0031 Elektro- und Hybridbusse

/Programm zur Emissionsverminderung in der Schweiz

Dokumentversion: Version 2
Datum: 26.3.2020
Verifizierungsstelle INFRAS, Binzstrasse 23, 8045 Zürich

Abbildung 11: Vollkostenbetrachtung im Zeithorizont 2030 (Szenario «Optimistische Annahmen Batterie»)

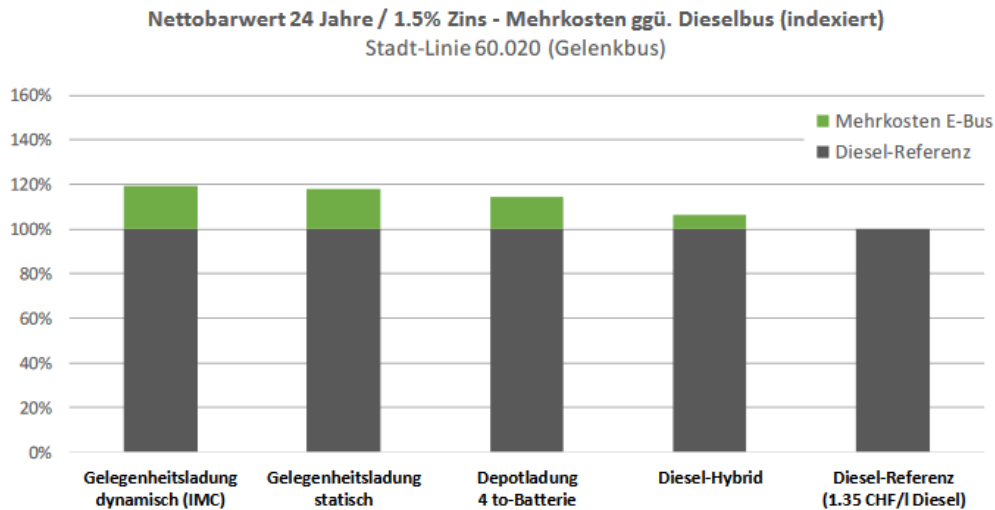
Die Studie Infras 2019¹¹ prognostiziert, dass sowohl Hybrid- als auch reine Elektrobusse für den Verkehrsverbund Luzern auch im Jahr 2030 noch unwirtschaftlich sein werden (siehe folgende Grafik).

Es ist daher davon auszugehen, dass dies derzeit auch Schweizweit der Fall ist.

Die Erklärungen des Gesuchstellers sind zudem plausibel und zeigen auf, dass Hybridbusse nur mit finanzieller Unterstützung oder im Rahmen von spezifischen CO2-Sparprogrammen eingesetzt werden.

Die Referenz ist daher weiterhin gültig, die Zusätzlichkeit der Vorhaben und neu gekauften Busse (Elektro, Plug-in und Hybrid) weiterhin gegeben.
